Modulo per la presentazione delle osservazioni per i piani/programmi/progetti sottoposti a procedimenti di valutazione ambientale di competenza statale

ID: Codice procedura (ID_VIP/ID_MATTM): 12691

“Progetto di un impianto eolico denominato “Pitigliano” ubicato nei comuni di Pitigliano (GR) e Sorano (GR) costituito da 20 (venti) aerogeneratori di potenza nominale 7,0 MW per un totale di 140,0 MW con relative opere connesse ed infrastrutture indispensabili”

Immagine 1. Vincoli ex art. 136 del CBC dal PIT della Regione Toscana e zona approssimativa dove è progettato l'impianto industriale.

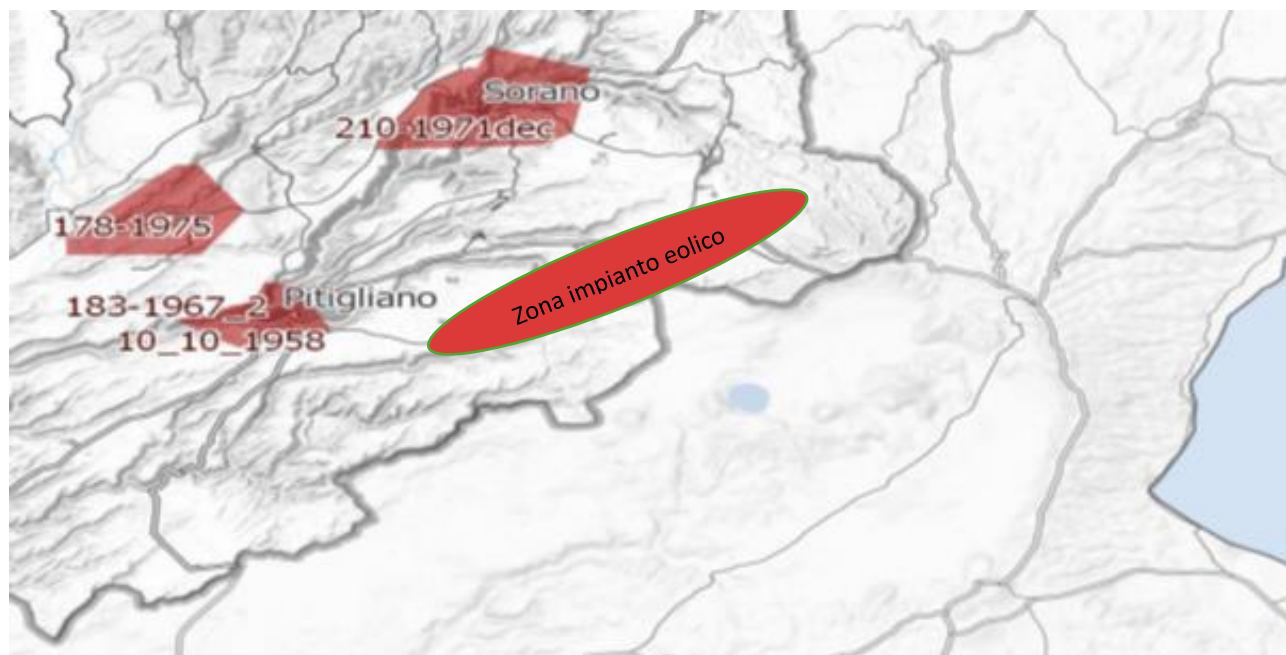
Al contrario si evidenzia che l'impianto eolico industriale citato non solo ricadrebbe con tutti e 20 gli aerogeneratori all'interno delle fasce di rispetto di 3 km di due vincoli paesaggistici di notevole interesse pubblico esistenti nella Regione Lazio e con una parte di essi nel vincolo paesaggistico del Centro abitato di Sorano (GR) quindi in aree non idonee all'installazione di impianti di energia rinnovabile. Addirittura, alcuni aerogeneratori sarebbero ubicati a poche centinaia di metri dai perimetri dei due vincoli paesaggistici laziali ex art 136 del CBC.

Inoltre, come sostiene la Proponente parte dell'impianto si verrebbe a trovare a 3,5 km dal centro abitato di Sorano. Infatti, tre degli aerogeneratori WTG 08, 09, 10 sono addirittura all'interno delle fasce di rispetto dei 3 km del suo vincolo paesaggistico di notevole interesse pubblico ex art 136 del CBC. Si evidenzia che così si crea

un'ulteriore incompatibilità con la tutela del Paesaggio.

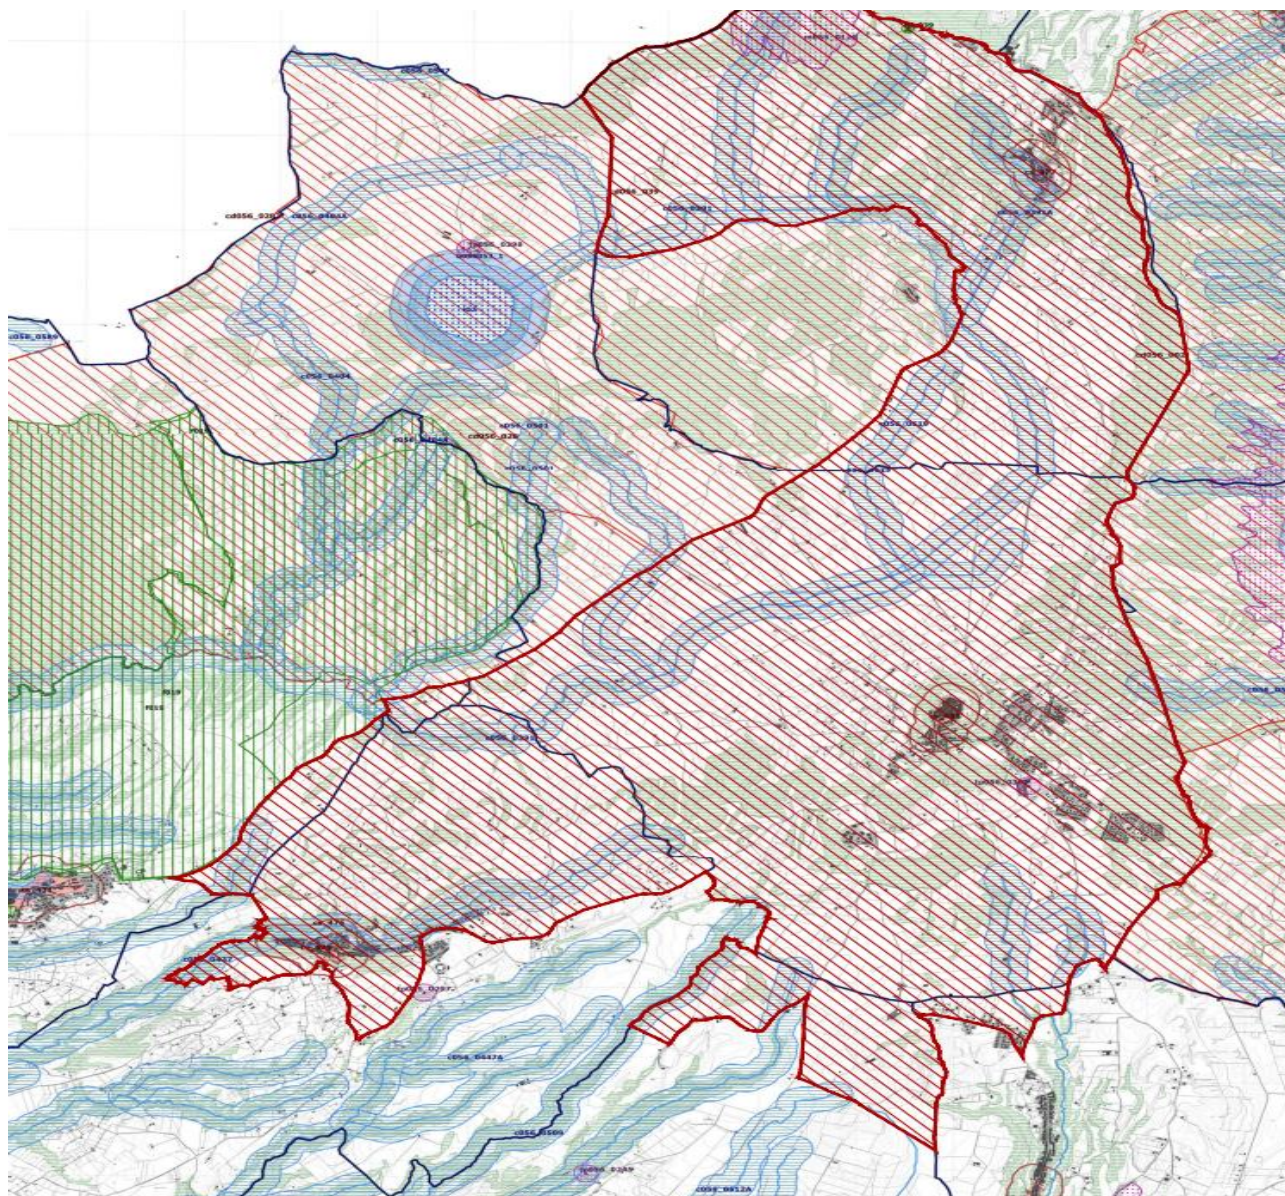
Come è illustrato nell'immagine si ribadisce che l'impianto industriale "Pitigliano" ricade completamente all'interno delle fasce di rispetto dei due vincoli di notevole

interesse pubblico e lambisce quelle di un terzo vincolo e quindi come affermato dal Consiglio di Stato nelle sentenze citate, l'impianto è insediato in area non idonea ai sensi dell'art. 20 comma 8 lettera c quater del D.Lgs. n. 199/2021 e ss.mm.ii al contrario di quanto sostiene la proponente.

Immagine 3. Cumulo di una parte di impianti eolici, fotovoltaici e geotermici industriali in progettazione ed esistenti intorno all’eolico industriale “Pitigliano”.

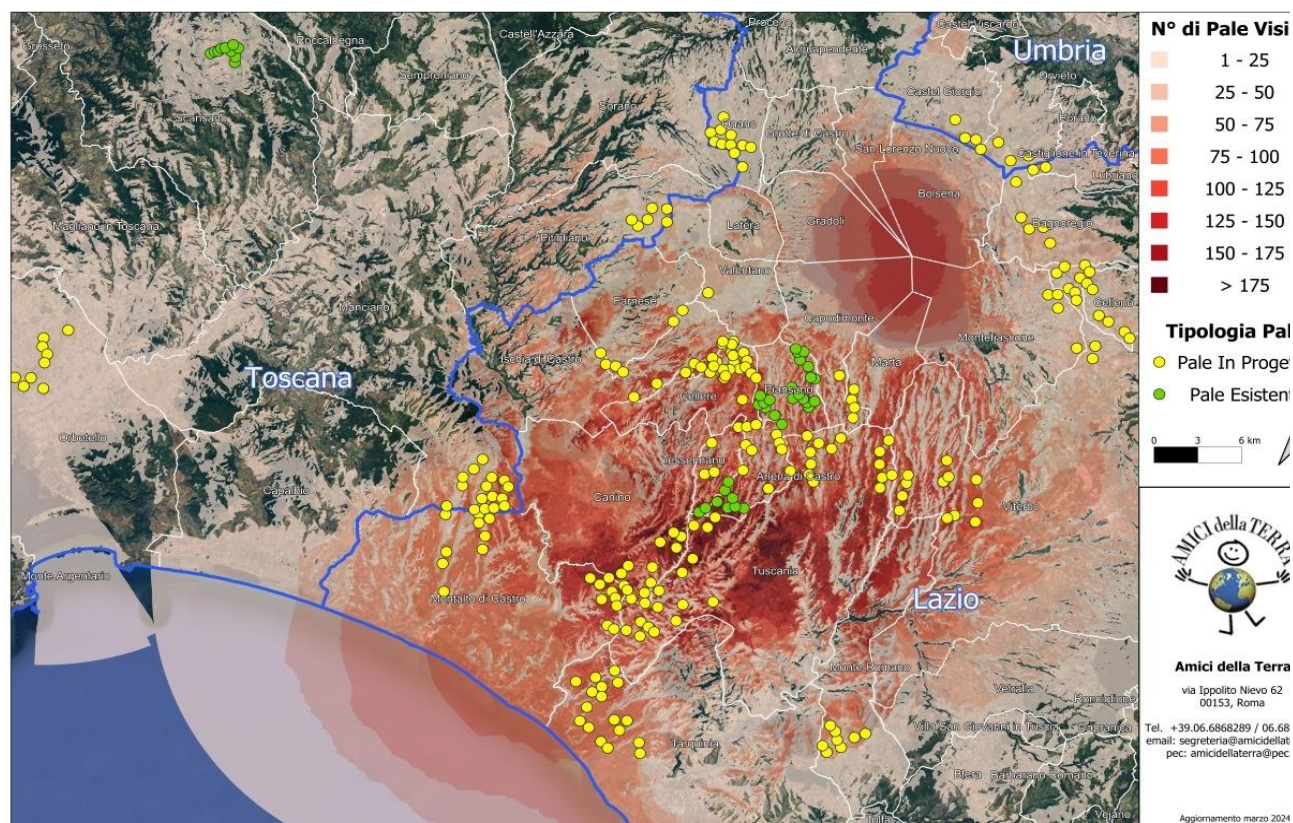
Beni Culturali “*Ambito paesaggistico, geologico e geomorfologico dell’orlo della caldera di Latera ...*” Non vengono nemmeno citati gli impianti eolici in progetto al MASE, il “Rempillo” (6 aerogeneratori) e un altro in verifica amministrativa di 14 aerogeneratori e 72, 6 MW. Ad oggi nei territori di Pitigliano, Sorano e in quello limitrofo potenzialmente potrebbero essere insediati 40 aerogeneratori alti 200 metri e larghi 170. Ma la proponente non cita neanche altri impianti che creerebbero il cumulo e quindi maggiore impatto. Infatti, sul territorio della “Città del Tufo” (Sorano e Pitigliano) impatterebbero anche l’impianto eolico “Montarzo” di Onano con 13 aerogeneratori con le dimensioni ricordate, l’altro eolico industriale nel territorio di Valentano con sette aerogeneratori (stesse dimensioni), gli impianti di Farnese con un minieolico di 3 Torri alte 60 metri già installate in località Poggio del Crognolo e l’impianto eolico industriale “Vallerosa” (7 aerogeneratori alti 200 metri e larghi 158 metri) in procedura VIA presso la Regione Lazio. Inoltre, altri impianti del minieolico già presenti a Valentano, Cellere e Piansano e due progetti eolici industriali con le stesse dimensioni (200 m x 170 m) nel Comune di Ischia di Castro. La valutazione del cumulo non prende neanche in considerazione gli impianti industriali di fotovoltaico e agrivoltaico in progetto a Farnese, Valentano, Ischia di Castro, Cellere. L’impianto geotermico in procedura Via al MASE, progettato nella Caldera di Latera. Quindi è stata effettuata una valutazione del potenziale impatto cumulativo non veritiera a dispetto di quanto affermato dalla proponente che sostiene di aver preso in considerazione uno spazio di 10 km intorno al suo impianto per gli impatti che si creerebbero.

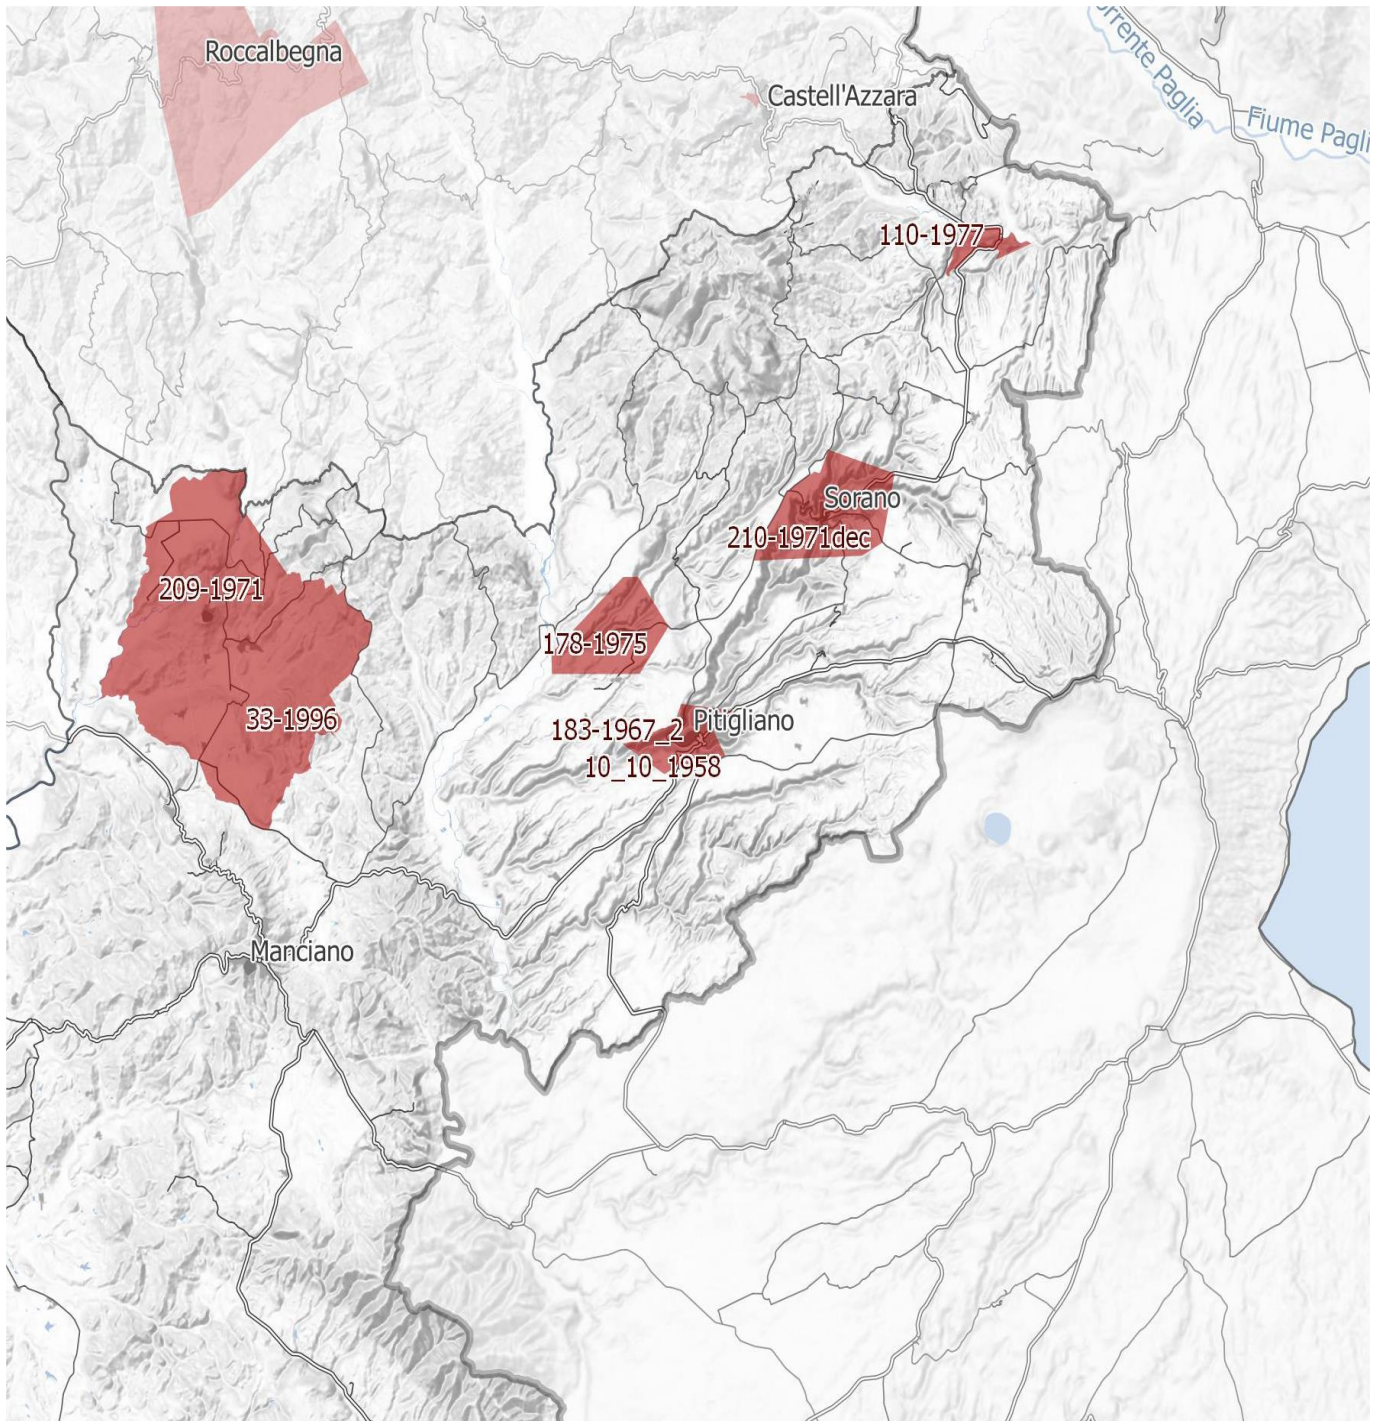
IMMAGINE n. 4 Si evidenzia che i tre aerogeneratori WTG 07, WTG 08 e WTG 09 impattano con il vincolo paesaggistico di notevole interesse pubblico del Centro Storico di Sorano. Il WTG 07 si troverebbe a 2828 m, WTG 08 2504 e WTG 09 2990. Il cavidotto dell'impianto invece impatta in buona parte del Vincolo paesaggistico ex art. 136 del CBC del Centro Storico di Pitigliano.

IMMAGINE n. 7 Mappa della intervisibilità degli impianti eolici elaborata dall'Associazione nazionale Amici della Terra. La mappa non è aggiornata comunque rende molo bene dell'enorme impatto visivo creato dal cumulo degli impianti.

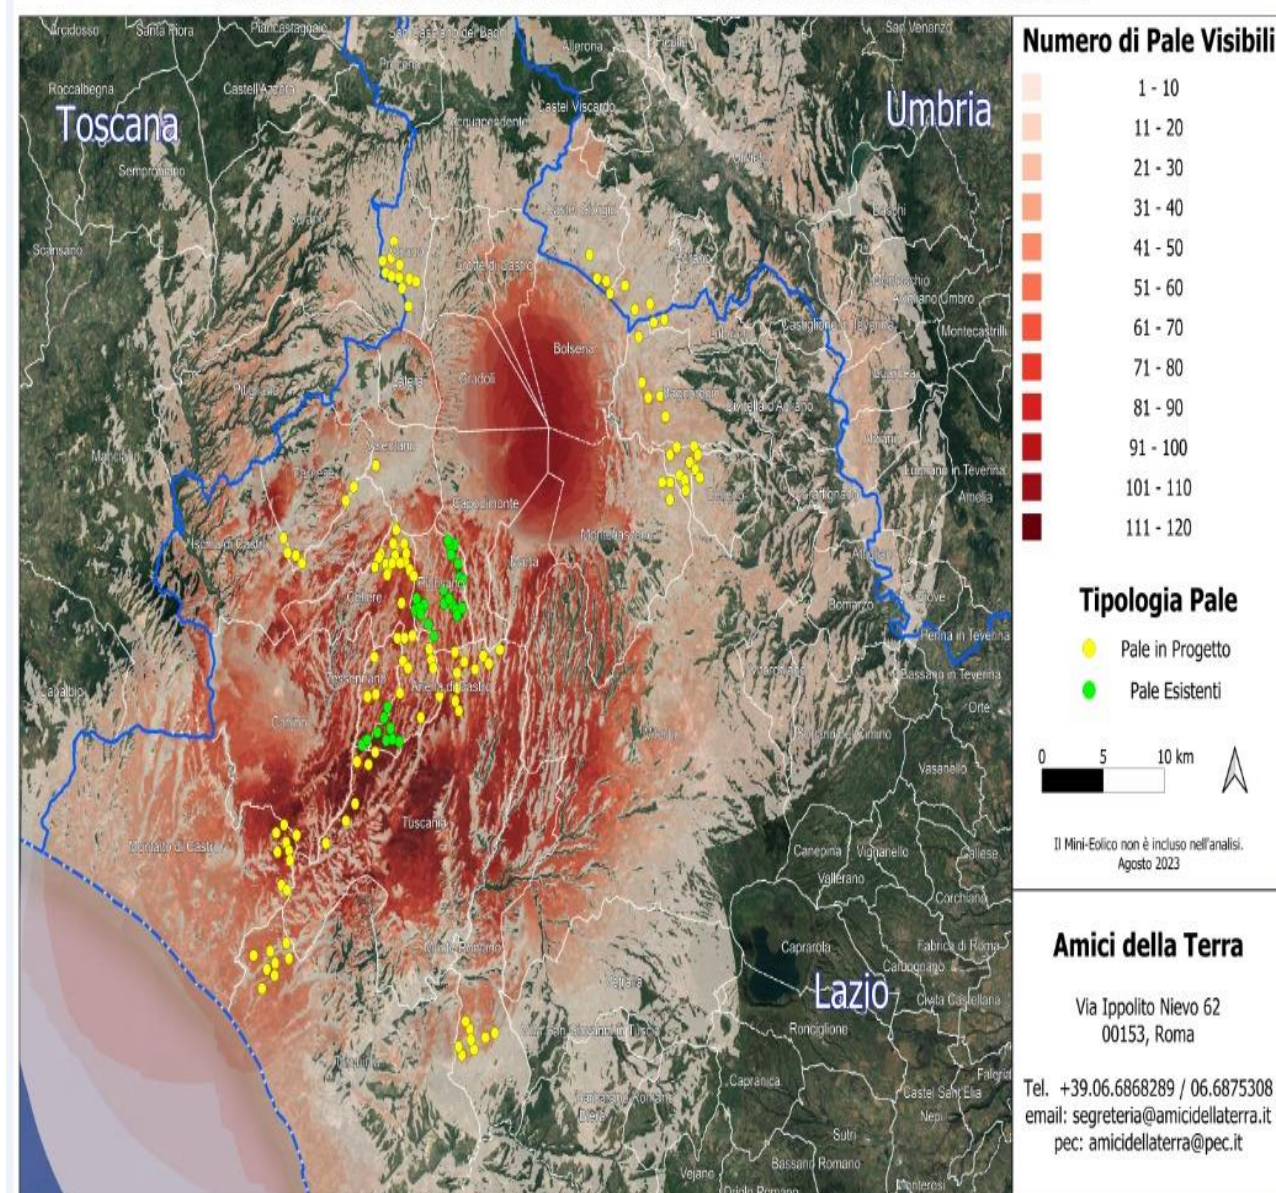
Se agli impianti eolici rappresentati qui sopra che non comprendono sia l'impianto eolico Pitigliano e le altre 14 pale del progetto eolico in verifica amministrativa sempre nel territorio di Pitigliano si aggiungono i migliaia di ettari (7000 fin'ora) di territorio occupato dagli impianti fotovoltaici e agrivoltaici e dalle altre tipologie appare chiaro il numero spropositato degli impianti FER nella bassa toscana e nella Tuscia.
